“MIGROSS-CASABELLA: REALIZZAZIONE DI UN
CENTRO COMMERCIALE CON SUPERFICIE DI
VENDITA DI MQ. 5.750 IN VIA OLMO”

INTEGRAZIONE 1

richiesta prot. 7836 del 04.02.2016

a seguito richiesta integrazioni prot. 7836 del 04.02.2016

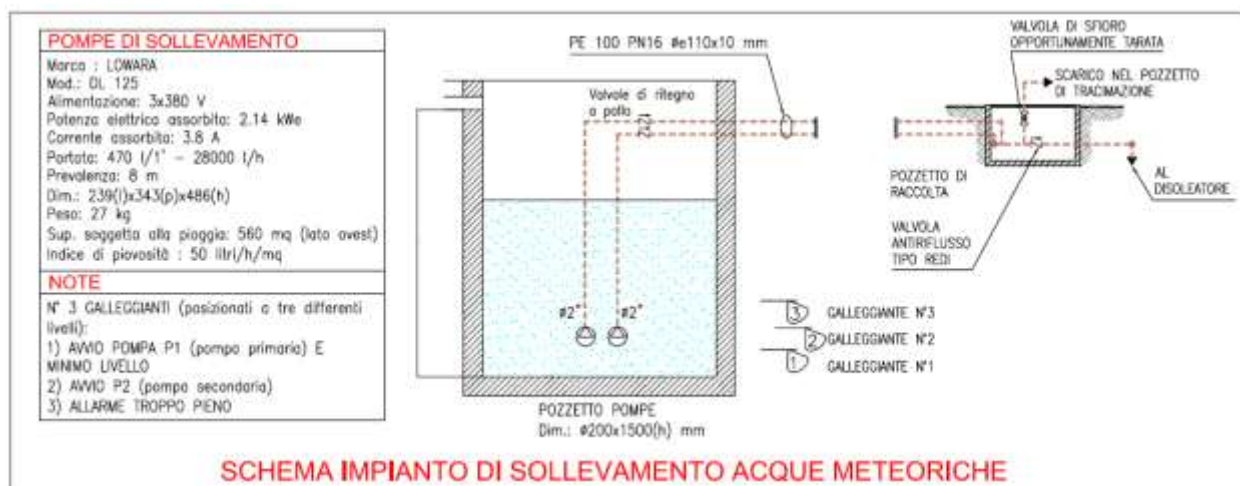
- 8) Considerato che il progetto, pur dichiarando che il piano interrato è costruito a tenuta stagna, è fornito di pompe di aspirazione e sollevamento dell'acqua di prima pioggia poi smaltite nella rete idrografica si chiede di conoscere:
- a) la provenienza dell'acqua;
 - b) la quantità di acqua che si ritiene di dover espellere dall'interrato (quantità riferita ad fenomeni atmosferici di picco nei tempi di ritorno previsti dalla normativa vigente);
 - c) la destinazione finale dell'acqua espulsa;
 - d) la dimostrazione analitica che l'acqua espulsa può essere raccolta dal ricettore finale.

Si specifica inoltre che non vi sono apporti idrici dagli spazi a parcheggio esterni e dalle corsie di manovra in quanto tali spazi sono serviti da una rete di raccolta delle acque bianche esistente collegata alla pubblica fognatura. Tale rete, posata nelle aree ad uso pubblico e private, risulta a servizio di tutto l'intervento edilizio.

Non vi sono inoltre apporti idrici dalle acque sotterranee di falda in quanto il piano interrato è completamente impermeabilizzato.

Diagramma di deflusso specifico

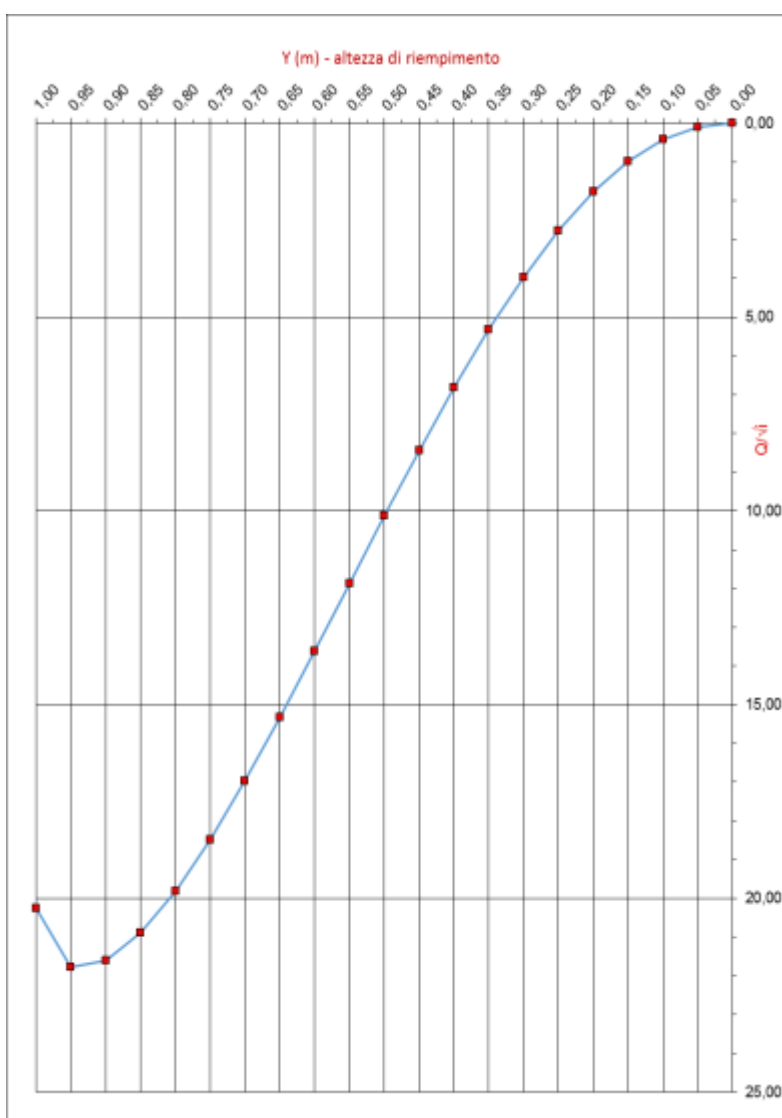
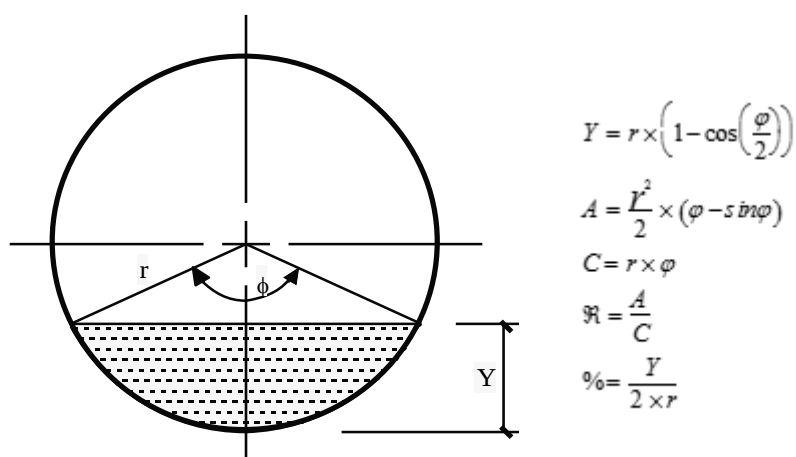
Evidenziamo fin da subito che quanto evidenziato al punto 8) lettera d): *"la dimostrazione analitica che l'acqua espulsa può essere raccolta dal ricettore finale"* dovrà essere a carico della ditta proponente.

La dimostrazione analitica che può essere effettuata allo stato della conoscenza della rete si può basare su stime e ipotesi in quanto non è noto il carico di portate affluenti nella rete delle acque bianche comunali a monte dell'area di proprietà.

Sono state verificate quindi le portate corrispondenti a diverse pendenze ipotizzate (tra 0,002 e 0,05 m/m) e a diversi gradi di riempimento della condotta, indicati nella tabella seguente come altezza dell'acqua nella condotta (Y) e come valore percentuale %.

28 mc/h (lato ovest) + 15,65mc/h (lato est) = 43,65 mc/h corrispondenti a 0,012 mc/s

Si verifica che il riempimento delle condotte esistenti dato dall'apporto aggiuntivo derivante dal piano interrato è ampiamente sostenuto dalla condotta come visibile nella seguente tabella.
